# **Ortsgemeinde Gerbach**

## **Bebauungsplan „Photovoltaikanlage Steinhübel II“**

**Beteiligung gem.  
§ 3 Abs. 1 BauGB und § 4 Abs. 1 BauGB**

**Stand: 29.07.2024**

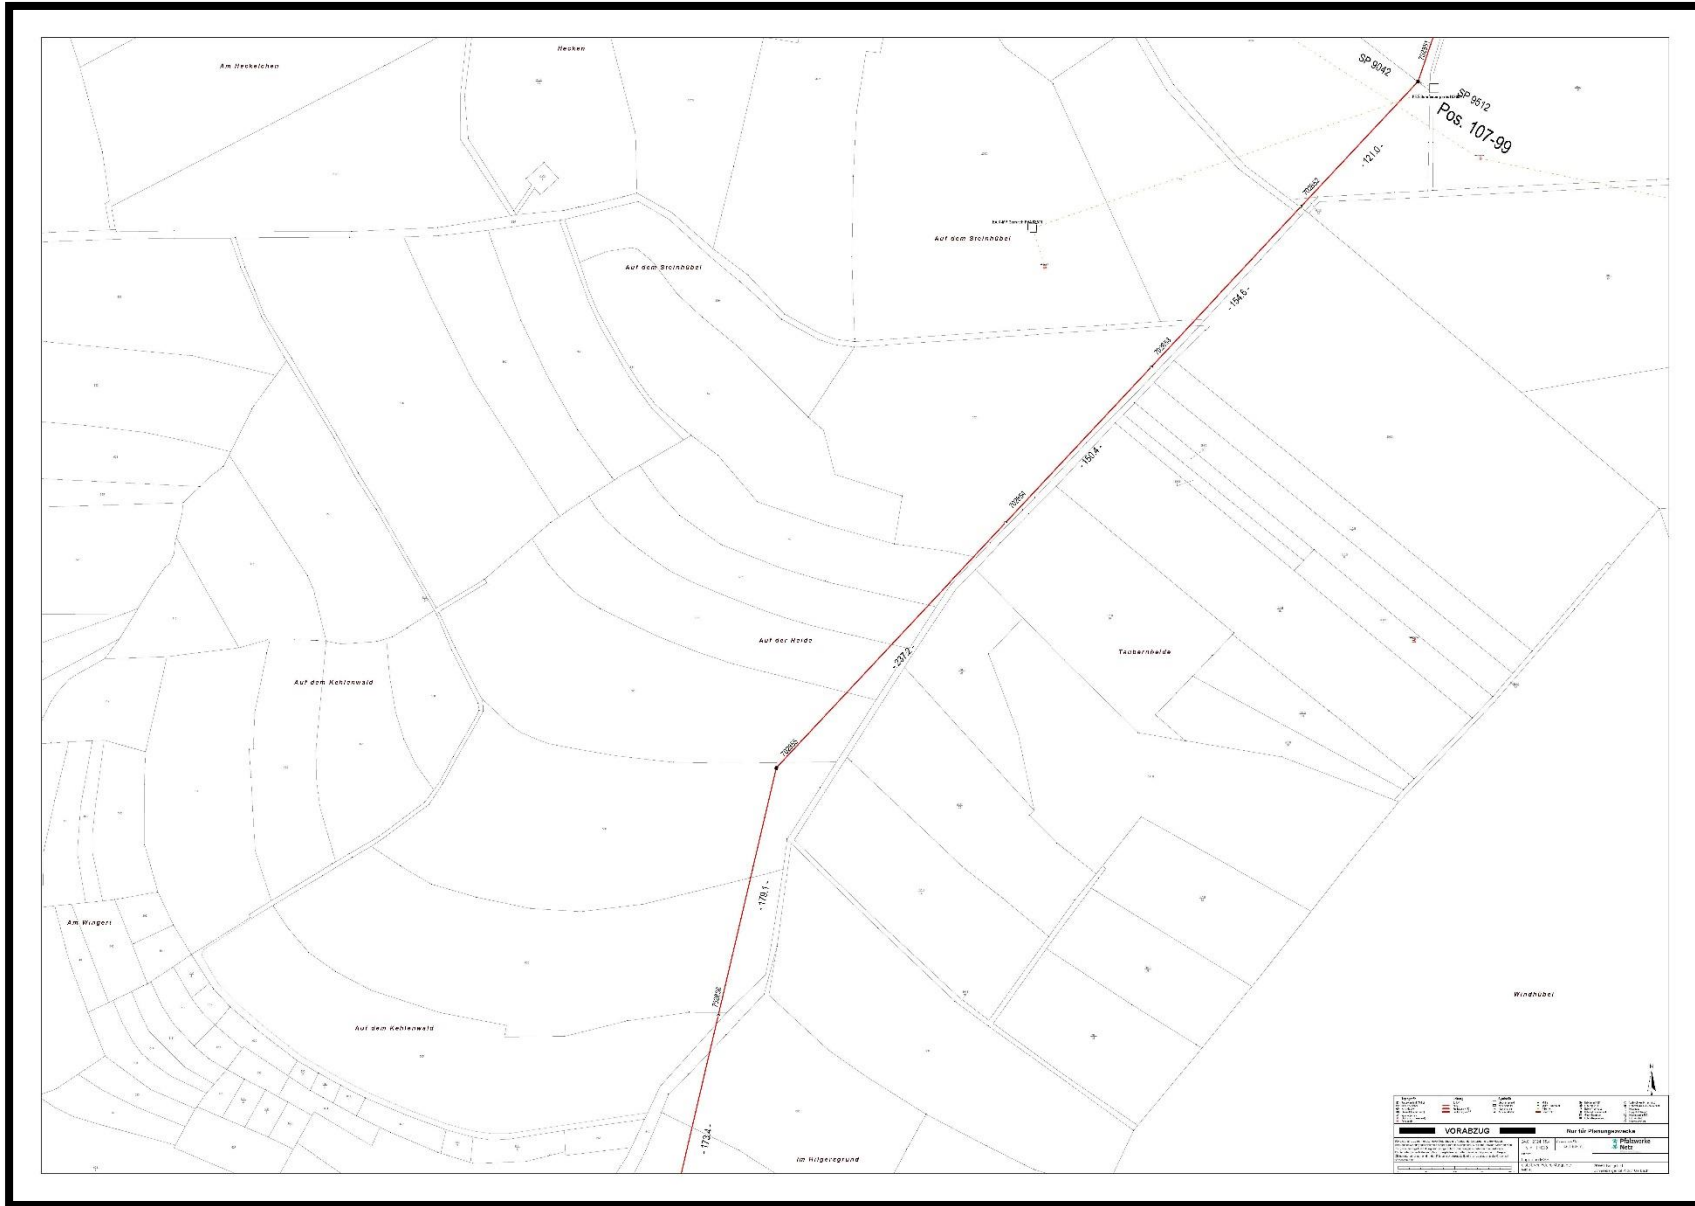
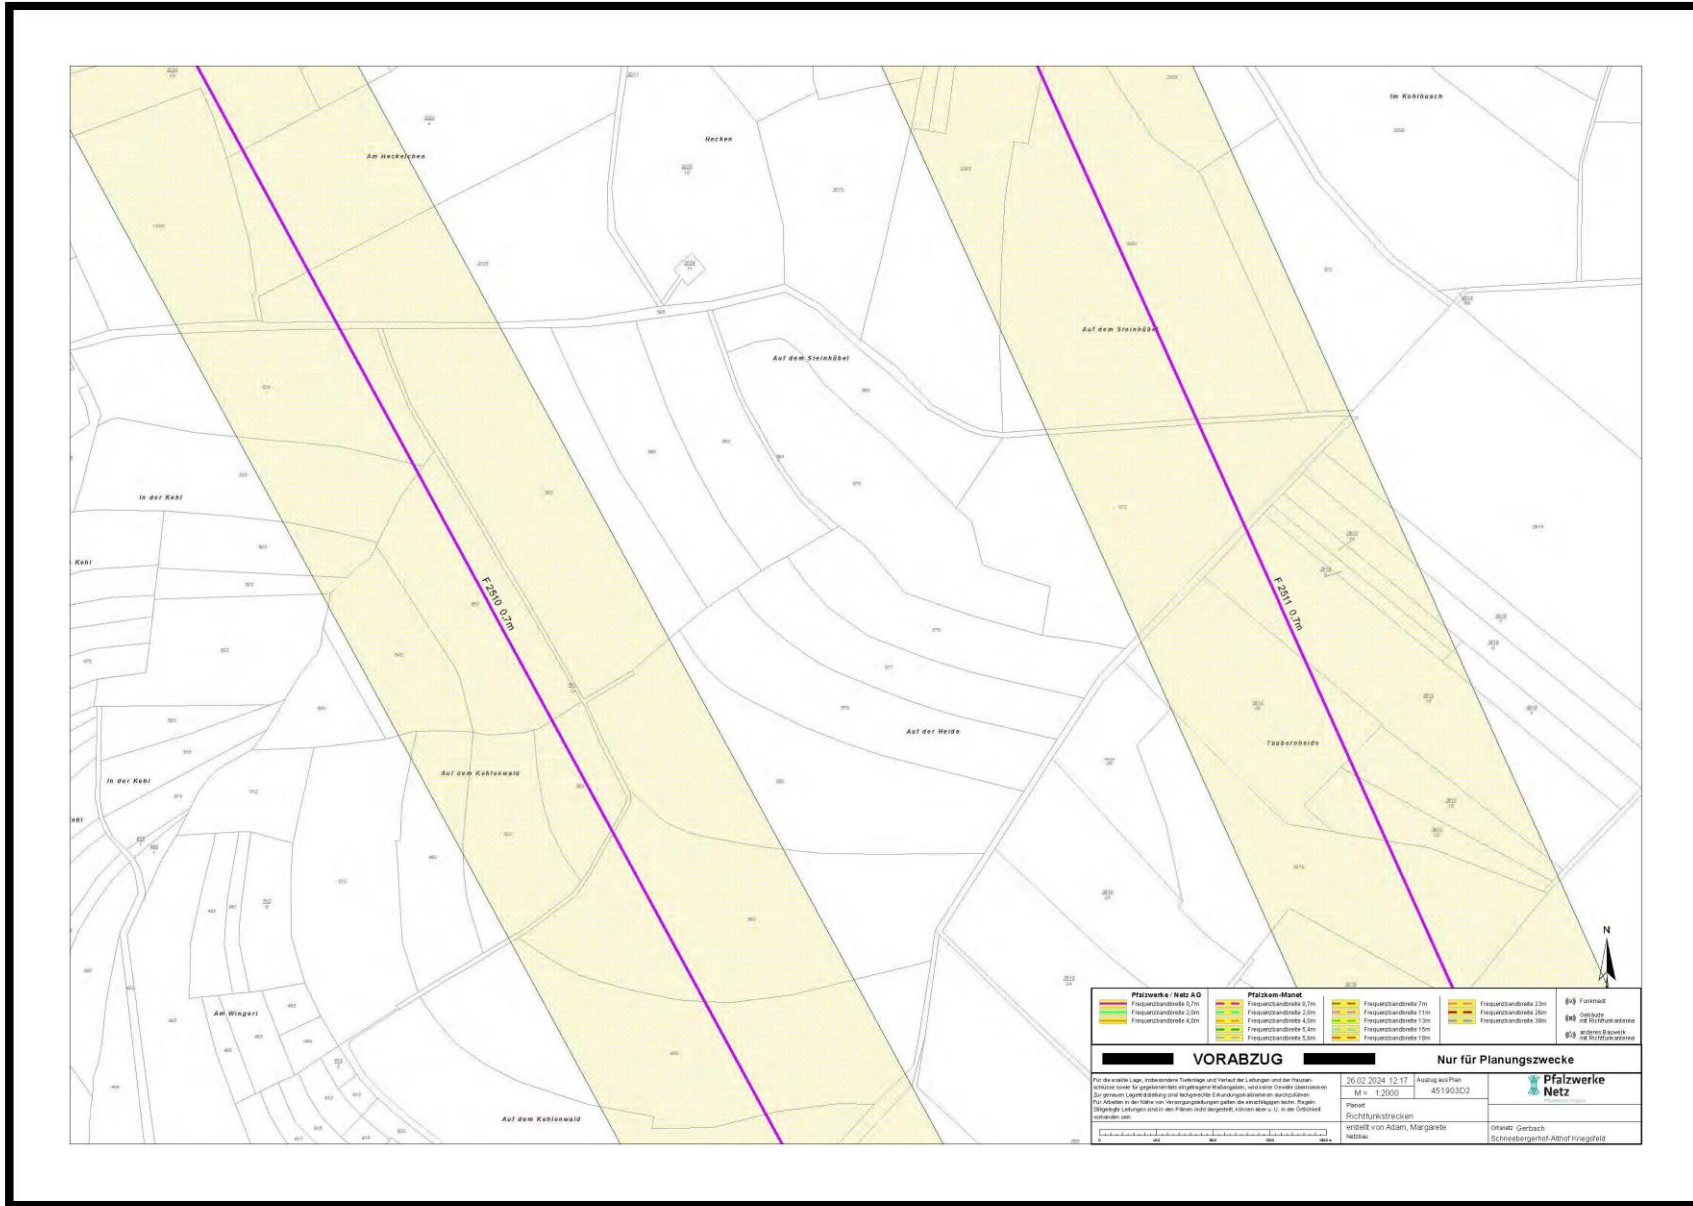
8. Zur Prüfung eines konkreten Vorhabens benötigen wir aussagekräftige Projektunterlagen insbesondere mit Detailzeichnungen zu den PV-Modultischen, Belegungsanordnung der PV-Modultische auf den Flächen im Schutzstreifen der Starkstromfreileitung und genaue Höhenangaben zu den Standorten der PV-Modultische (der Höhenbezug muss unbedingt auf NHN bezogen erfolgen), damit die Einhaltung der in Bezug auf die Starkstromfreileitung einzuhaltenden

<p>Sicherheitsabstände überprüft werden kann. Die daraus resultierenden Ergebnisse der höhenmäßigen Abstandsuntersuchung und die entsprechend festgelegten Bauhöhen sind zwingend einzuhalten. Die Ergebnisse der höhenmäßigen Abstandsuntersuchung können auch zum Ergebnis haben, dass eine Errichtung von PV-Modulen im Schutzstreifen der betroffenen Freileitung aus sicherheitstechnischen Gründen <u>nicht möglich</u> ist. Sollten die Abstandsuntersuchung ergeben, dass eine Teilunterbauung innerhalb des Schutzstreifens möglich ist, sind die aus der Abstanduntersuchung resultierenden Bauhöhen zwingend einzuhalten.</p> <p>9. Der Zutritt zum Gelände und zu unseren Versorgungseinrichtungen – insbesondere zum betroffenen Mast/ zu den betroffenen Masten – muss zu jeder Zeit möglich sein. Sofern die geplante Anlage durch eine Zaunanlage eingefriedet werden soll, ist die Zugänglichkeit der Versorgungseinrichtungen durch (ein) befahrbare(s) Tor(e) sicherzustellen. Wir empfehlen hier bereits zum jetzigen Zeitpunkt den Einbau einer Pfalzwerke Netz AG-spezifischen Schließung einzuplanen und den Einbau frühzeitig mit uns abzustimmen. Dazu sollte eine Doppelschließungsmöglichkeit vorgesehen werden. Alternativ ist der Pfalzwerke Netz AG ein Schlüssel zur Verfügung zu stellen. Wir bevorzugen die erste Variante, da wir hierdurch im Störfall schneller handeln können.</p> <p>10. Kosten für durch das Vorhaben bedingte Schutzmaßnahmen an der Versorgungseinrichtung (z.B. Sicherheitsüberwachung bei der Durchführung von Arbeiten im Bereich der Leitung, Abschalten der Leitung, Erfordernis zum Einsatz von Notstromaggregaten) sind vollständig vom Bauherrn/Antragsteller/Betreiber zu übernehmen.</p>

XIV.	<p><b>Aufgrund der o. g. Bedenken und Gründen empfehlen wir grundsätzlich den/die Schutzstreifen der betroffenen Freileitung(en) bei einer Planung vollständig auszusparen und keine PV-Freiflächenelemente innerhalb des Schutzstreifens/ der Schutzstreifen bzw. unterhalb der Leiterseilen zu projektieren.</b></p>	<p>Kenntnisnahme. Die Schutzstreifen werden von der Planung ausgespart.</p>

Auszug außergewöhnlicher Starkregen (SRI7, 1 Std.)

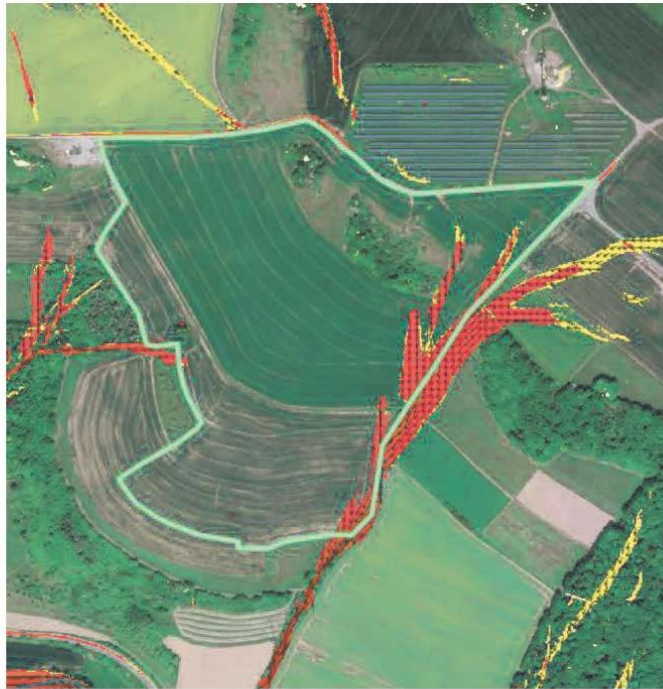
<p>II.</p>	<p><b>2. Starkregengefährdung</b></p> <p>An Intensität und Häufigkeit zunehmende Starkregenereignisse stellen eine Herausforderung für die moderne Bauleitplanung dar. Das Land Rheinland-Pfalz stellt seit einigen Jahren landesweite Hinweiskarten (Starkregenmodul, Karte 5) für die Sturzflutgefährdung nach Starkregen zur Verfügung. Die nun vorliegenden neuen Sturzflutgefahrenkarten lösen diese alten Hinweiskarten ab.</p> <p>Die Sturzflutgefahrenkarten zeigen die Wassertiefen, die Fließgeschwindigkeiten und die Fließrichtung von oberflächlich abfließendem Wasser infolge von Starkregenereignissen. Dafür werden Szenarien mit unterschiedlicher Niederschlagshöhe und -dauer betrachtet. Basis der Sturzflutgefahrenkarten ist ein einheitlicher <b>StarkRegenIndex</b>. Die beigegefügte(n) Karte(n) stellen ein sog. „außergewöhnliches Starkregenereignis“ (SRI 7, 1 Std.) dar. Darüber hinaus stehen noch Karten für die Szenarien „extremes Starkregenereignis“ mit einer Regendauer von einer Stunde (SRI 10, 1 Std.) und von vier Stunden (SRI 10, 4 Std.) online zur Verfügung.</p> <p>Es ist zu beachten, dass es bei Starkregenereignissen überall zu einem Oberflächenabfluss kommen kann, wobei sich erst in Mulden, Rinnen oder Senken größere Wassertiefen und Fließgeschwindigkeiten bilden. Daher sind vor Ort immer die vorhandenen Oberflächenstrukturen und Verhältnisse zu berücksichtigen.</p> <p>Gemäß den Sturzflutgefahrenkarten kann es im Besonderen in dem östlichen Randgebiet des Geltungsbereiches zu hohen Fließgeschwindigkeiten bis 1 m/s bei Wassertiefen von bis zu 30 cm kommen. Aus fachlicher Sicht wird dringend angeraten die von Sturzfluten gefährdeten Bereiche von einer Überbauung mit Modultischen sowie den sonstigen für den Betrieb notwendigen technischen Anlagen wie Trafo -, Wechselrichter- Umspann- und Übergabestationen etc. freizuhalten.</p>	<p>Kenntnisnahme.</p> <p>Da mit der Entwicklung von extensivem Grünland innerhalb des Plangebiets die Bodenfunktion nicht negativ beeinträchtigt wird, wird sich an der Abflusskonzentration grundlegend nichts ändern. Die Extensivierung der Bewirtschaftung führt zu einer verbesserten Wasseraufnahmekapazität.</p> <p>Die Sturzflutenstehungskarte zeigt für das Plangebiet an, dass sich die Fließgeschwindigkeiten und Wassertiefen hauptsächlich im östlichen Randbereich entlang des Wirtschaftsweges befinden. Aufgrund der freizuhaltenden Schutzstreifen der Mittelspannungsleitung wird der östliche Bereich des Plangebiets nicht überbaut.</p> <p>Der Umgang mit Starkregen wird im Umweltbericht als gesonderter Teil der Begründung dargelegt.</p>

Die Sturzflutenstehungskarte zeigt für das Plangebiet an, dass sich die Fließgeschwindigkeiten und Wassertiefen hauptsächlich im östlichen Randbereich entlang des Wirtschaftsweges befinden. Aufgrund der freizuhaltenen Schutzstreifen der Mittelspannungsleitung wird der östliche Bereich des Plangebiets nicht überbaut.

Die Starkregengefährdungskarten werden innerhalb des Umweltberichts berücksichtigt.
